Van: [redacted]
Verzonden: maandag 24 september 2018 15:27
Aan: [redacted]
Onderwerp: verzoek aanvullende gegevens t.b.v. aanvraag terras Thorbeckeplein 22

Naar aanleiding van uw ingediende aanvraag van 20 juli 2018 en 113 september 2018) voor een terras voor café La Vie Deux dat gevestigd is te Thorbeckeplein 22 bericht ik u als volgt.

BCU BV Bouwtoezicht en Coordinatie Unit BV	Krommeven 30 Assendelft 06-22804330		
La Vie Deux		Thorbeckeplein 22	Amsterdam
Getekend : MB Datum : 15 juli 2018 Gewijzigd : 28 september 2018 A Gewijzigd :	Onderdeel Terras aanvraag	tekeningnummer 011/18 tekeningnummer 001 A

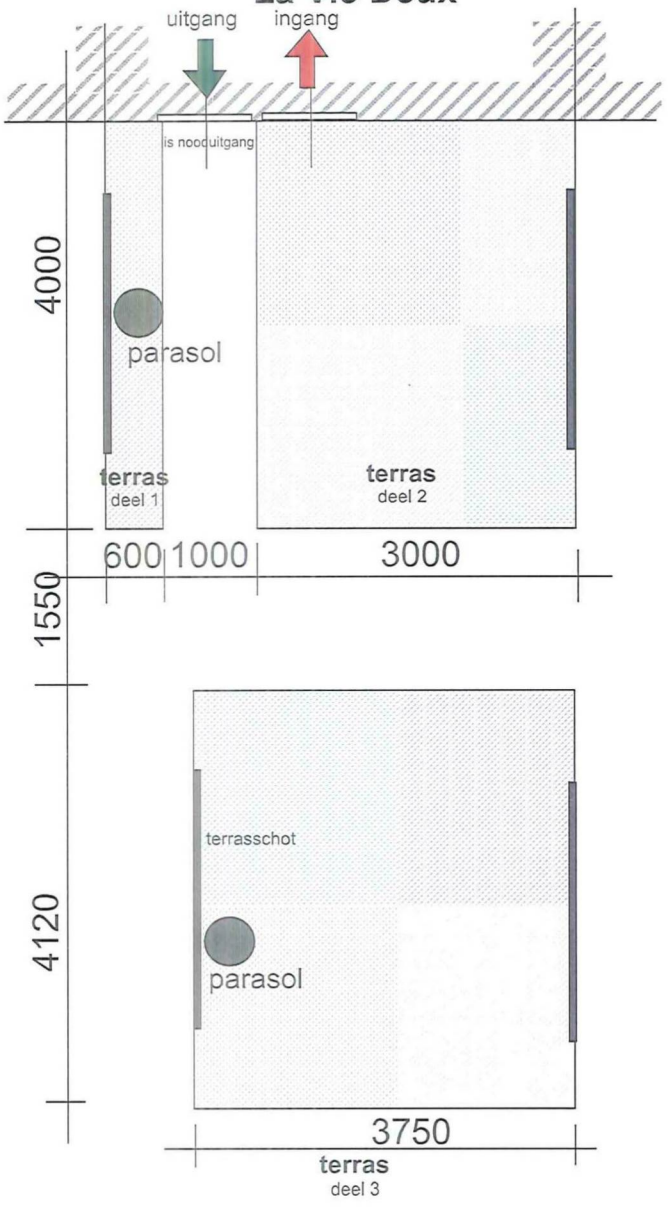
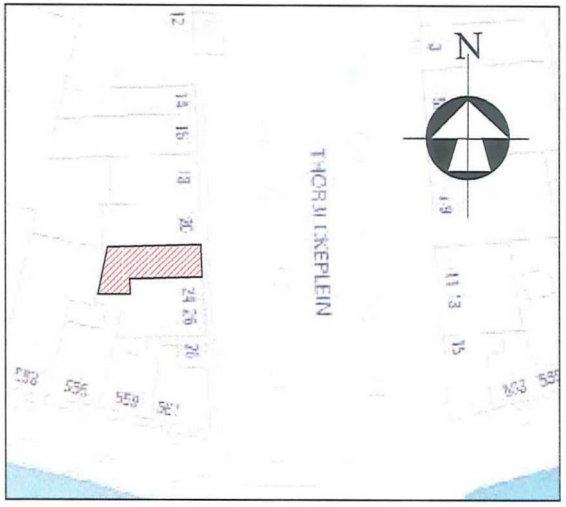
- U heeft een terrastekening ingeleverd waarbij u aangegeven heeft dat de uitgang vrijblijft (1 meter). Daarnaast heeft u aangegeven een terras te wensen dat voor de ingang staat. Het is niet duidelijk of de uitgang de ingang van de bovenwoningen betreft. Het is ook niet duidelijk of de ingang dient als nooduitgang. Toegangsdeuren en (nood)uitgangen moeten in principe vrijblijven van obstakels, tenzij de deuren altijd gesloten zijn en niet als (nood)uitgang dienen. Kunt u dit aangeven? En kunt u aangeven hoeveel personen er in uw zaak kunnen? Bij meer dan 50 personen is het noodzakelijk een gebruiksmelding te doen (www.omgevingsloket.nl, zie www.bouwbesluit.nl voor meer informatie. U dient dan ook een vluchtcapaciteitsberekening aan te leveren.

- Graag ontvang ik een recente foto van uw pand
- Uit het terrassenplan Thorbeckeplein blijkt dat aan de overzijde (deel 3) een terras va 3,75 meter breed en 4,12 meter diep mogelijk is (en geen 4,6 meter breed en 6,2 meter diep). Kunt u de ingeleverde terrastekening hierop aanpassen?

terras deel 1 2,4 m²
terras deel 2 12 m²
terras deel 3 15,45 m²
totaal terras 29,85 m²

De uitgang zoals aangegeven is de nooduitgang van de zaak en tevens de uitgang van de bedrijfswoning; de toegang is geen nooduitgang
De totale bezetting van de zaak incl woning bedraagt maximaal 112 personen (deurbreedte 83; 83 x 1,35 = 112 personen)
